Hoe toegankelijk is Hoorn (openbare ruimte) (Nieuwstraat)?

Op 1-12-2021 was onze Inspecteur Toegankelijkheid bij u in de zaak voor een toegankelijkheidstoets. We willen u hierbij nogmaals van harte bedanken voor de gastvrijheid tijdens deze toets. We hebben de gegevens met zorg verwerkt en delen de tips graag in dit verbetervoorstel.

De openbare gehandicaptenparkeerplaats thv Nieuwstraat 6 - GPP aan doorgaande weg

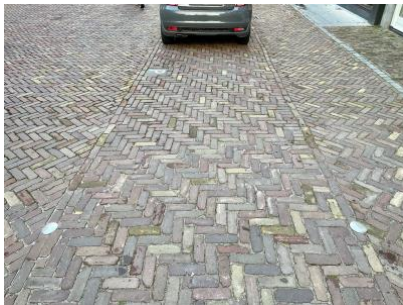
1. Er ontbreekt markering rondom de gehandicaptenparkeerplaats.

Hierdoor is het voor bezoekers niet duidelijk hoe zij de auto moeten parkeren en wordt door andere auto's mogelijk geen rekening gehouden met de ruimte die nodig is om in- en uit te stappen.

Zorg voor een duidelijke afbakening van het parkeervlak t.o.v. de omliggende bestrating d.m.v. lijnen (breedte minimaal 10cm) en/of een vlak met contrastwaarde van 0,3 t.o.v. de aansluitende bestrating.
